Chemin de ceinture du Mont-Royal

Mémoire de Luc Ferrandez

Résumé de la présentation

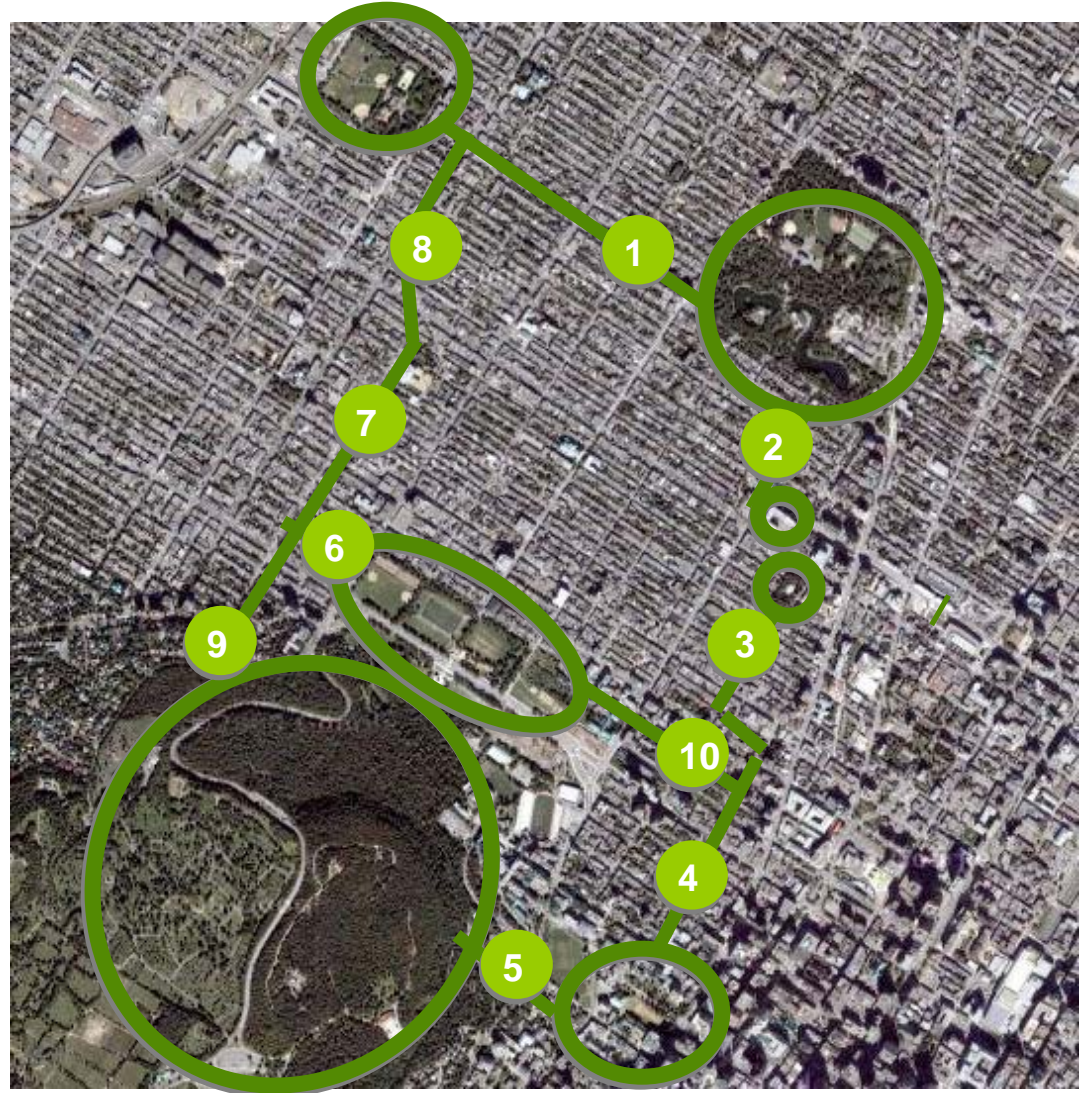
Outre les parcs, le chemin emprunterait les sections de rues suivantes:

1. Christophe Colomb
2. Roy
3. Prince Arthur
4. Milton
5. Mc Tavish
6. Jeanne-Mance
7. Villeneuve
8. Gilford
9. Alternative Gorman
10. *Alternative Ste-Famille*

Aménageant – détails

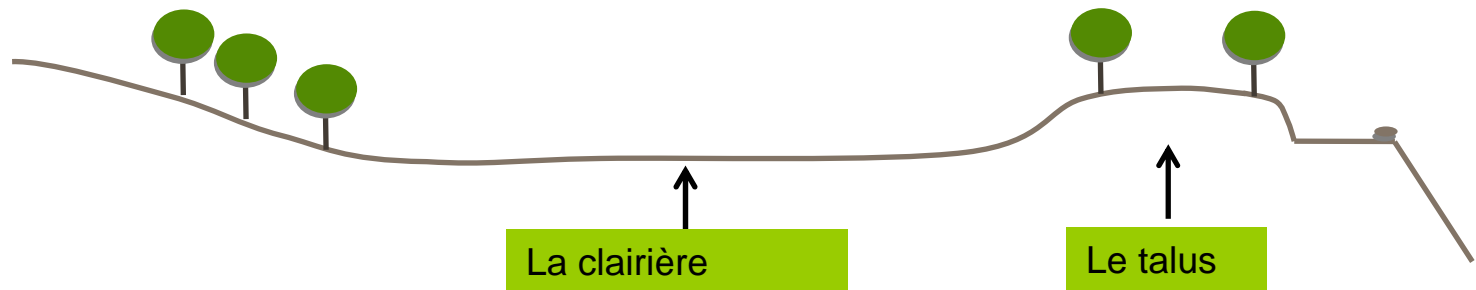
Pour limiter les coûts, le talus ne ferait qu'une dizaine de mètres – le reste de l'espace pouvant être aménagé comme une clairière encadrée par la seconde rangée d'arbres du talus d'un côté et par la forêt existante de l'autre.

Aménageant – détails

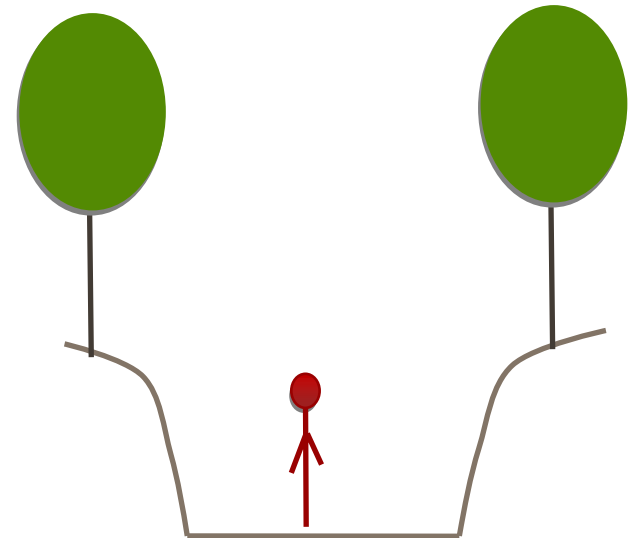
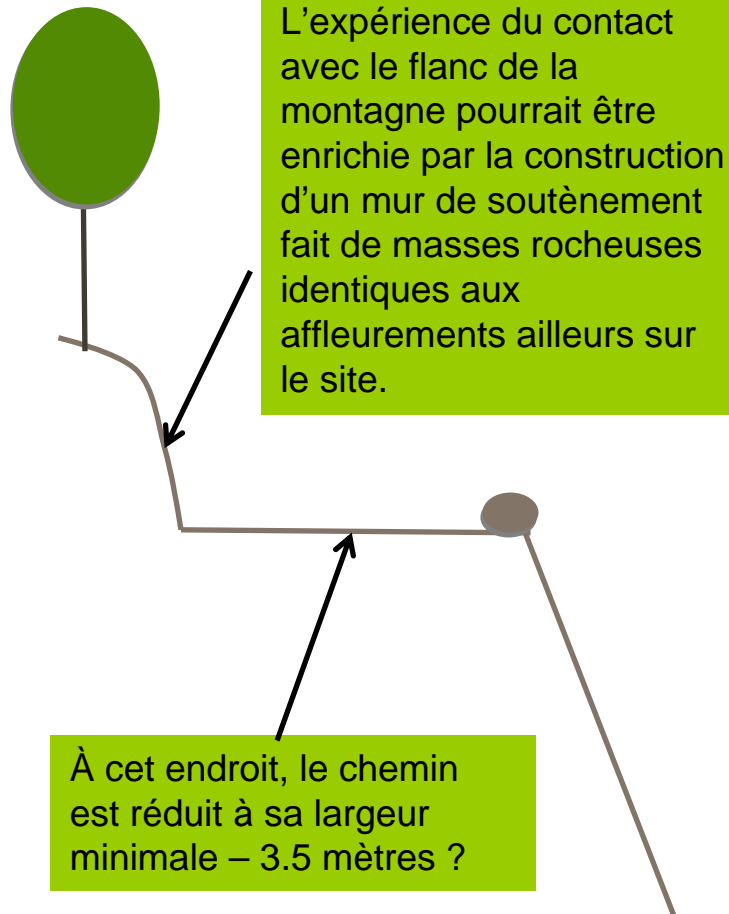
Pour exacerber le contraste entre le caractère exposé de la corniche et le caractère intime de la forêt et pour exacerber l'impression de déboucher sur le vide et sur le ciel, les entrées et sorties de la forêt seraient travaillées sous forme de bocages.
